IV. スナイダー2号

勸告案：

## 2) マラヤ発電所

図 5M-24 マラヤ 2 号 空気予熱器の低温部平均温度及びガス側差圧の推移

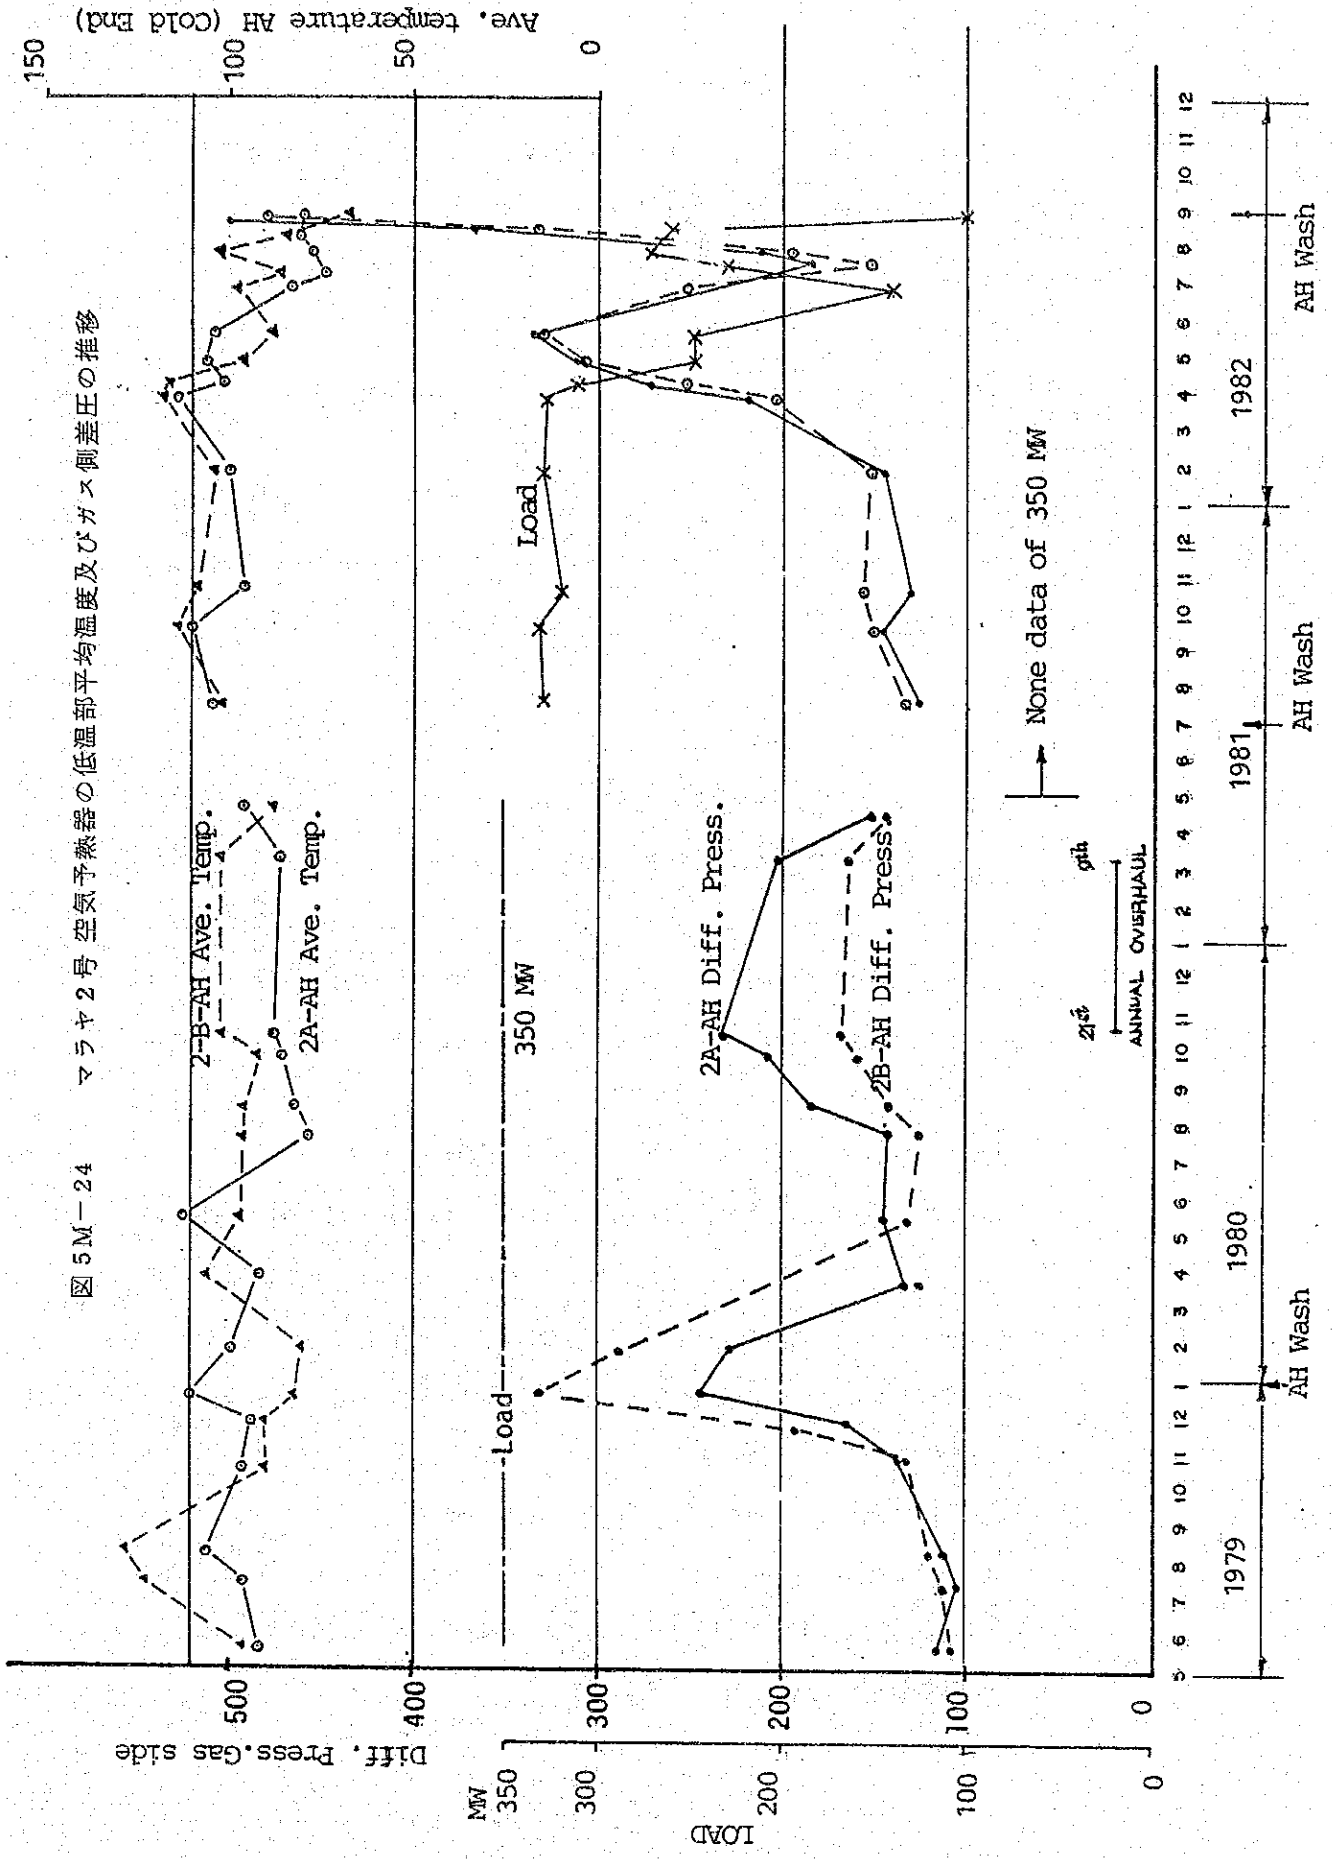
マラヤ1号とマラヤ2号は非常に重大な空気予熱器腐食の問題をもっている。特にマラヤ2号は図5 M-24で示す様に非常に危険な状態である。

#### (i) 空気予熱器差圧(ガス側)について

営業運転前の空気予熱器差圧は350 MW運転時100~120 mm H<sub>2</sub>Oに保たれていた。この差圧は1979年10月ごろから増加し始め1979年12月にピークとなっている。空気予熱器水洗が実施されこの差圧は120 mm H<sub>2</sub>O以下に減少している。その後ユニットの定期修理までに3回空気予熱器水洗が行なわれている。定期修理前のこの期間ユニットは定格出力350 MWを保つことが出来ている。

この定期修理後NAPOCORの“RECORD OF OUTAGES AND TURBOSET SHUTDOWN”によると1981年7月から1982年8月まで空気予熱器水洗は実施されていない。この間空気予熱器差圧は着実に増加し、その結果ユニットの出力は減少を開始している。ついに1982年8月には空気予熱器差圧が500 mm H<sub>2</sub>Oに達しユニット出力は100 MWまで低下している。

空気予熱器低温部のガス-空気平均温度が110℃以上を保てた期間は1979年5月から1982年8月の間で非常に少ない。特にA側は長期間低い温度の状態で運転されている。

図 5M-27 マラヤ1号蒸気式空気予熱器の運転状況

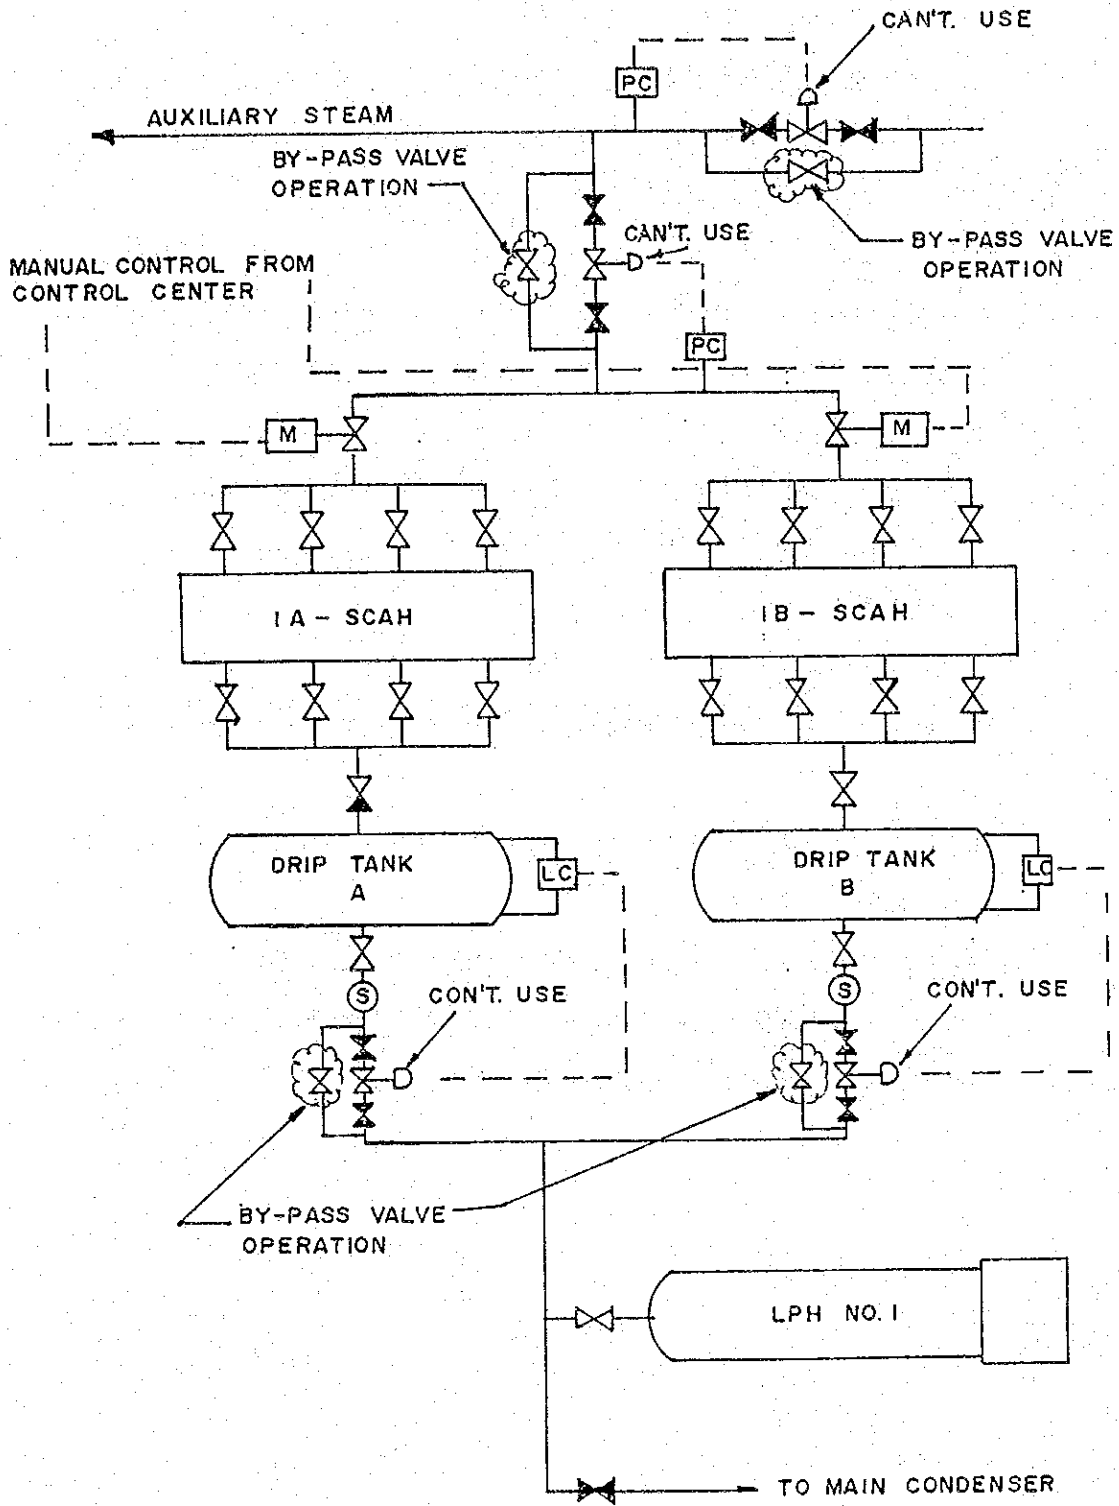
- (i) 蒸気式空気予熱器加熱用補助蒸気ラインにある2つの圧力調整弁が制御装置不良のため使用できない。そのため加熱用補助蒸気圧力は自動で調整されていない。
- (ii) 蒸気式空気予熱器温度調整弁(A、B共)全自動制御されていない。そのため蒸気式空気予熱器で空気予熱器低温部ガス-空気平均温度を一定に、そしてその制限値以上に保つことができない。
- (iii) A、B共ドレンレベル調整弁が自動で使用されていない。これは非常に危険である。もしドレンレベルが上昇した場合蒸気式空気予熱器出口の空気温度が低下するし、ドレンによって加熱蒸気が流れず蒸気式空気予熱器内での熱交換が行なわれなくなる。又もしドレンレベルが低下した場合は水と蒸気の混合により配管内でハンマーリングが発生する危険がある。そしてこれにより蒸気式空気予熱器のチューブリークを生ずる様な被害を受けるだろう。

- (i) 直ちに蒸気式空気予熱器加熱用補助蒸気の制御機器を修理又は取替えるべきである。
- (ii) 直ちに蒸気式空気予熱器温度調整弁の制御機器を修理又は取替え、常に自動使用すべきである。
- (iii) 直ちにドレンレベル調整弁の制御機器を修理又は取替えるべきである。もしこれらの対策が実施されないならば空気予熱器低温部エレメントの腐食や蒸気式空気予熱器の損傷は解決できないだろう。

図 5 M-29 マラヤ2号蒸気式空気予熱器の運転状況

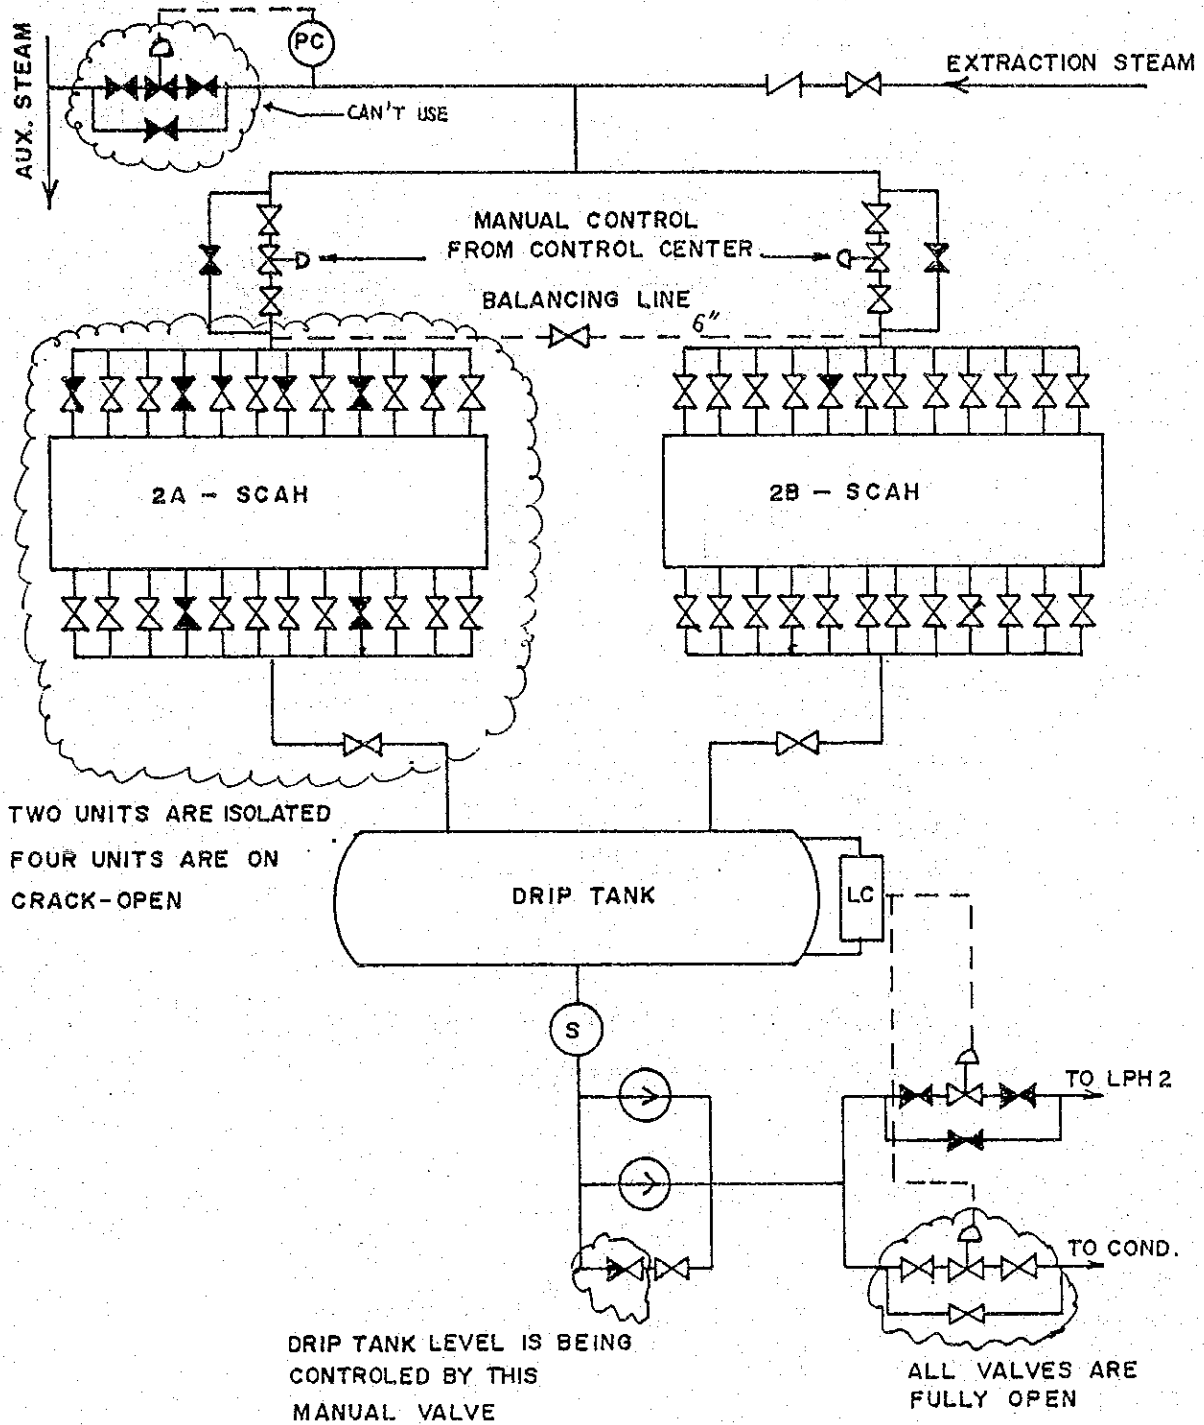
(i) マラヤ2号の蒸気式空気予熱器は2つの加熱源を持っている。1つはタービン抽気ラインからで、もう1つはボイラ補助蒸気ラインからである。しかし補助蒸気ラインはその圧力調整弁の制御装置不良のため使用されていない。そのためマラヤ2号蒸気式空気予熱器の加熱源はタービンからの抽気ラインだけである。

(ii) 蒸気式空気予熱器温度調整弁(A、B共)は自動調整されていない。したがってマラヤ2号蒸気式空気予熱器は空気予熱器低温部のガス-空気平均温度を一定に、そしてその制限値以上に保つことができない。

(iii) バランスラインが温度調整弁の下流側に設置されている。この配管サイズは6インチである。これを使用した場合加熱蒸気の流れは、A側かB側の抵抗の小さい方へ流れることになるだろう。

(iv) A側蒸気式空気予熱器は現在12セクションあるヒーティングコイルの内2つがリークのため停止され4つが微開の状態で使用されている。

B側蒸気式空気予熱器は12セクションの内1つだけ微開の状態となっている。したがって2A-蒸気式空気予熱器の加熱蒸気はバランスラインを通過して2B-蒸気式空気予熱器側へ流れるだろう。その結果2A-蒸気式空気予熱器は燃焼空気を効果的に加熱することができないだろう。

(v) マラヤ2号蒸気式空気予熱器はドレンタンクがA、B共通となっている。この場合、A、Bどちらかのヒーティングコイルが破損した場合A、B間にアンバランスの状態を生ずる。

(vi) マラヤ2号蒸気式空気予熱器は2台のドレンポンプを持っているが、2台共使用できない状態である。

(vii) 蒸気式空気予熱器のドレンは直接復水器に戻っているがドレンタンクのレベル制御は自動制御されていない。したがってレベル調整はドレンポンプバイパス弁を手動で操作している。

- (i) 直ちに加熱蒸気圧力調整弁、温度調整弁、レベル調整弁等の制御装置を修理又は取替えるべきである。
- (ii) 直ちにドレンポンプを修理し、それを自動的に使用すべきである。
- (iii) 下図の様な方法でドレンタンクを改造すべきである。
- (iv) バランスラインの連絡弁は閉めておくべきである。

図 5 M-3 1 低温再熱管ドレン系統(マラヤ1号)

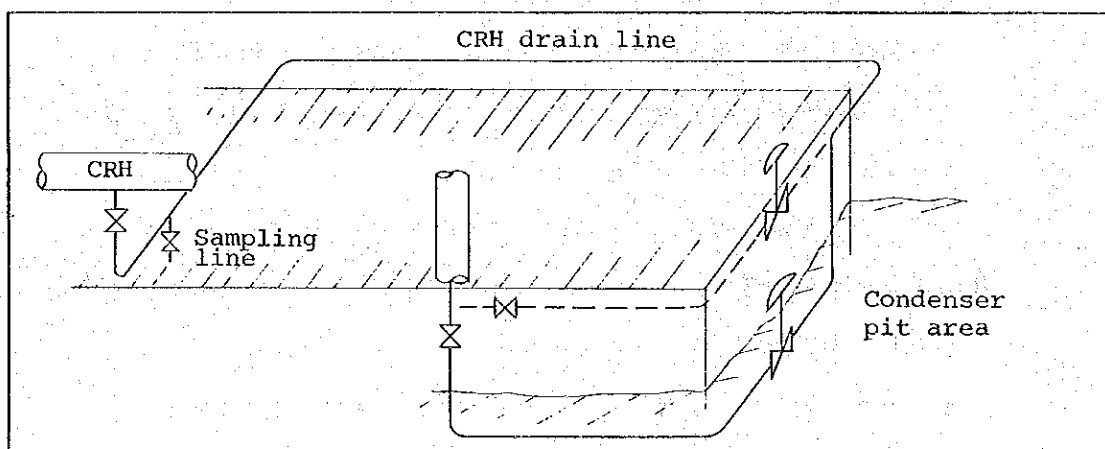
- (i) 復水器検塩装置を新品に取り替えるべきである。(マラヤ2号)
- (ii) 復水器サンプピットを常にきれいな状態に保つべきである。  
(マラヤ1、2号)
- (iii) 復水器サンプポンプの定例予防保守点検を実施すべきである。  
(マラヤ1、2号)
- (iv) マラヤ1号復水器ホットウェルタンクに検塩装置を設置すべきである。  
(マラヤ1号)
- (v) 低温再熱管のドレン配管を下図の様に配置変更すべきである。  
(マラヤ1号)

図 5M-37 給水加熱器ドレン制御システムの現状

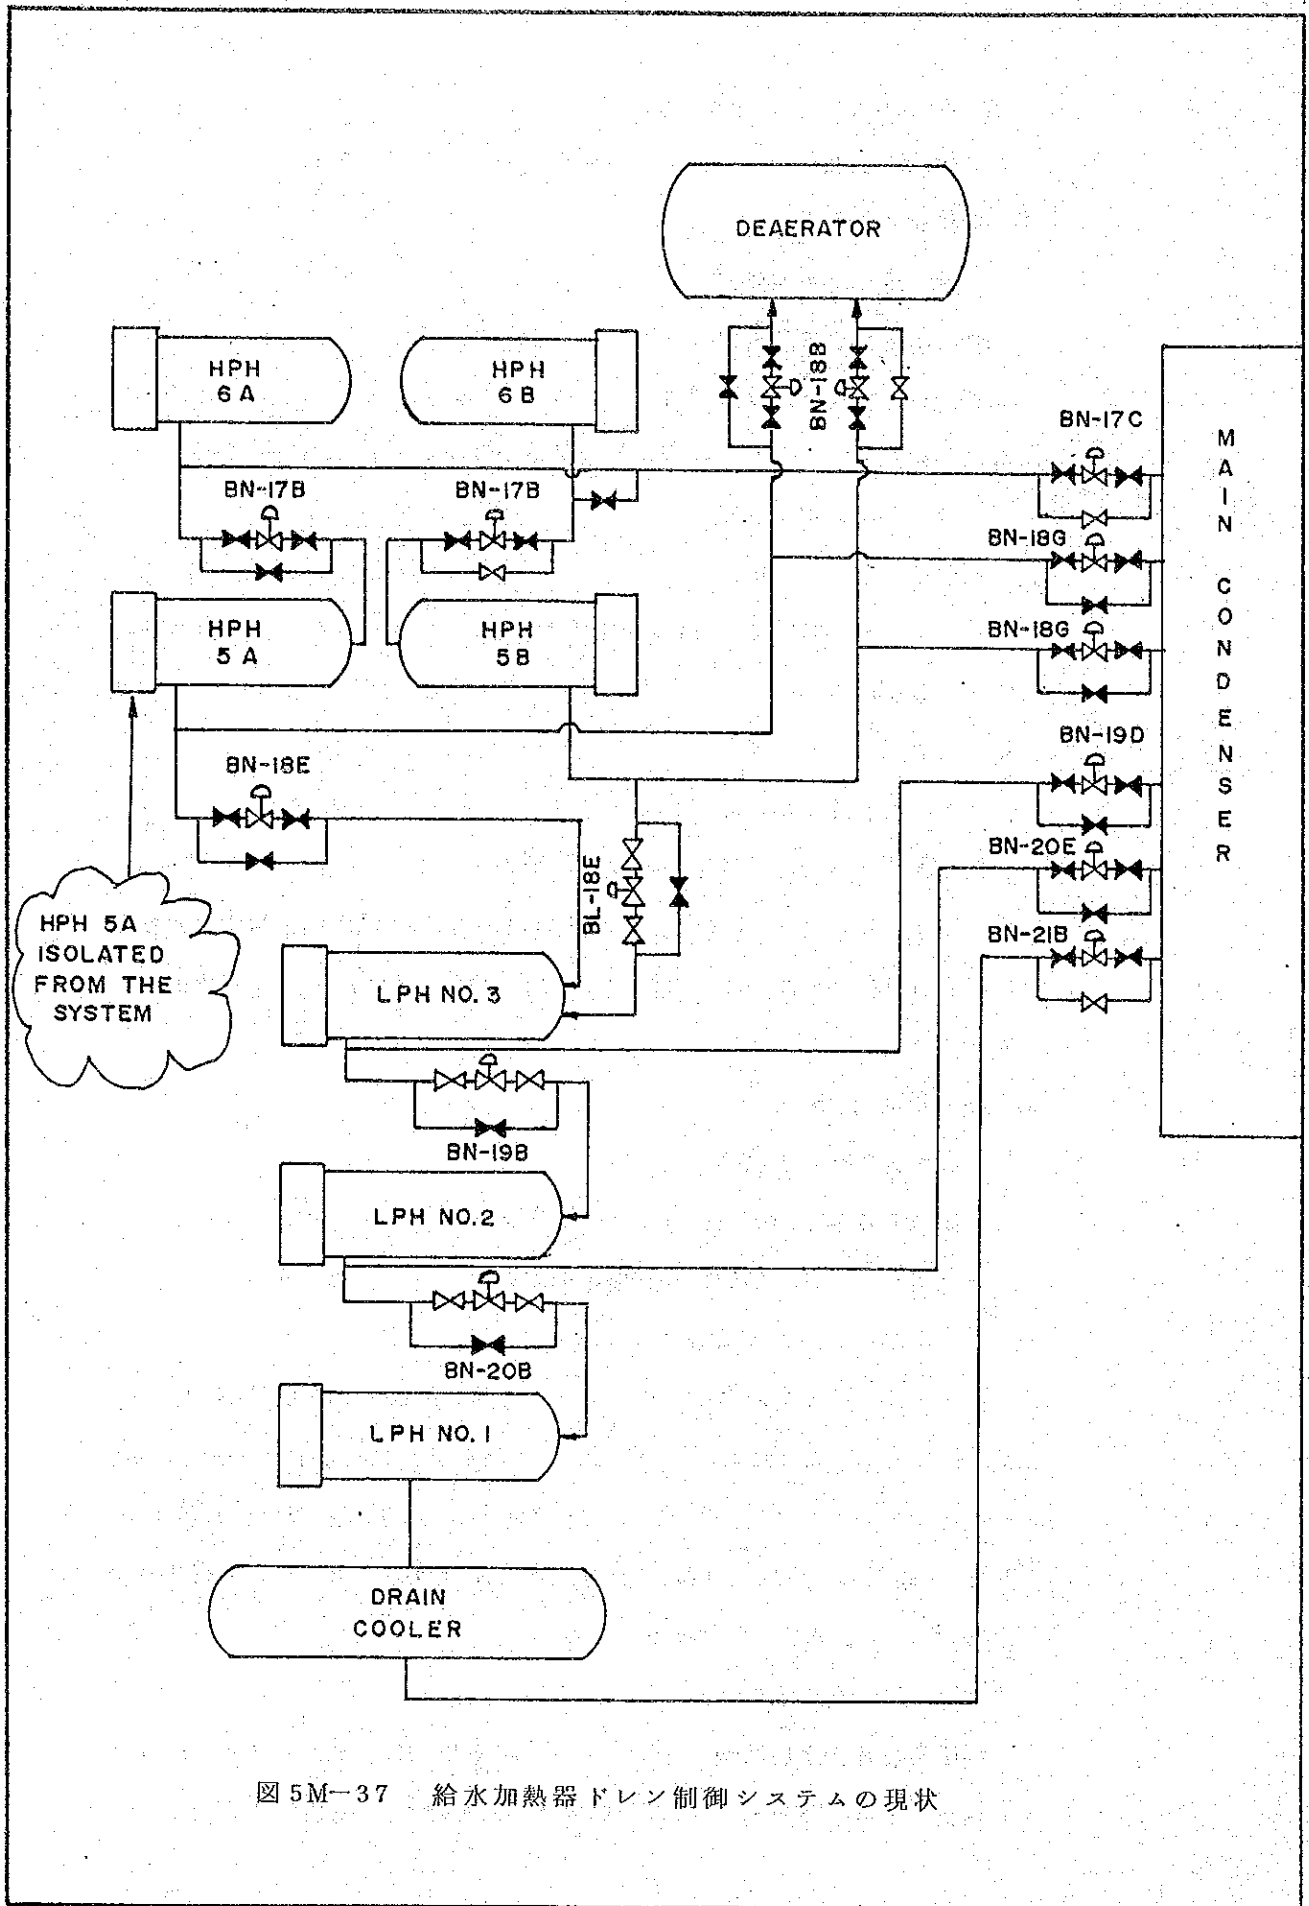
低圧第1給水加熱器のドレンレベル調整弁(BN-21b、低圧第1給水加熱器→復水器)は故障中でバイパスされている。したがって低圧第1給水加熱器のドレンレベルは現在手動調整されている。

低圧第2給水加熱器は2つのレベル調整弁(BN-20b、BN-20e)を持っている。BN-20b(低圧第2給水加熱器→低圧第1給水加熱器)は現在自動制御されている。しかしBN-20e(低圧第2給水加熱器→復水器)は故障中である。

低圧第3給水加熱器は2つのレベル調整弁(BN-19b、BN-19d)を持っている。BN-19b(低圧第3給水加熱器→低圧第2給水加熱器)は現在自動制御中であるがBN-19d(低圧第3給水加熱器→復水器)は故障中である。

高圧第5B給水加熱器は3つのレベル調整弁(BN-18b、BN-18e、BN-18g)を持っている。BN-18b(高圧第5B給水加熱器→脱気器)は故障中でバイパス手動制御されている。BN-18e(高圧第5B給水加熱器→高圧第3給水加熱器)は自動制御可能、BN-18g(高圧第5B給水加熱器→復水器)は故障中である。

器)は高圧第5A給水加熱器が除外されているので現在使用されていない。  
BN-17c(高圧第6A給水加熱器→復水器)は故障中のためバイパス手  
動制御されている。

高圧第6B給水加熱器は2つのレベル調整弁(BN-17b、BN-17c)  
を持っている。BN-17b(高圧第6B→高圧第5B給水加熱器)は故障  
中である。

- (i) 直ちに給水加熱器のドレンレベル制御機器を修理又は取替えるべきであ  
る。
- (ii) ドレンレベル制御は全て自動制御で行われるべきである。もし短時間レ  
ベル制御を手動調整する場合は操作員を現場につけレベル監視すべきであ

図 5M-38 給水加熱器リーク対策

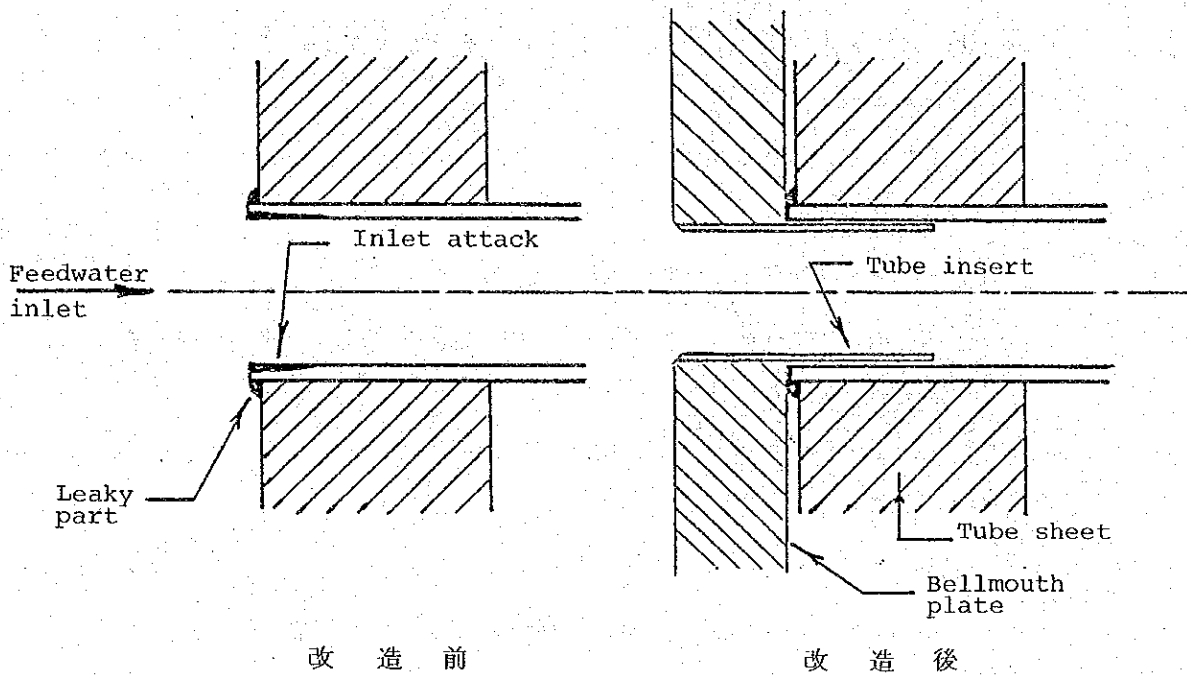
インレットアタックを防止するためチューブシートとチューブ接続部に下記の様なベルマウスやチューブインサートをつけることがある。

図5E-31 UTLチームが推奨したドラム水位発信器についての対策

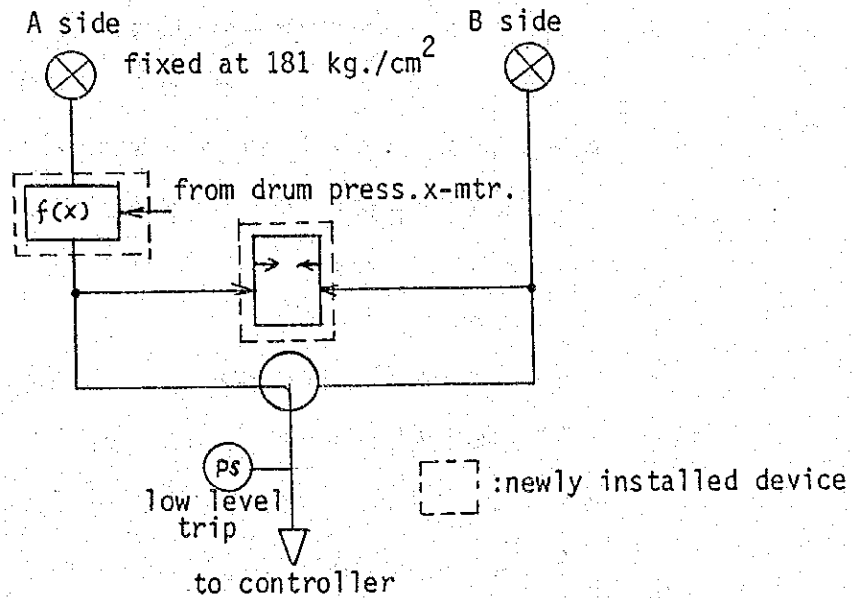
B側については現在応答がないのでA側と同様に改造すべきである。

図5E-32 冷却の改造

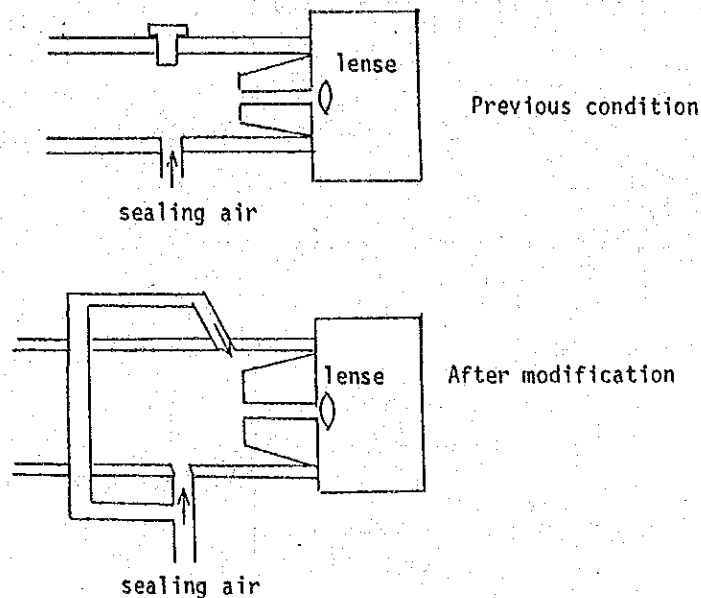
- (i) 火炎検出器は全て故障している。
- (ii) 過熱とレンズくもり対策が下図の様に実施されたが、結果は連続運転に対して不十分であった。

- (i) メーカー指導員と共に全てのバーナ制御装置の総点検を行ない必要な対策を講じること。
- (ii) 火炎検出器冷却ファンの容量を含めて、冷却空気系統の再検討を行なうこと。空気予熱器の詰りが炉内圧力の上昇をまねき火炎検出器への冷却空気量を不足が考えられる。
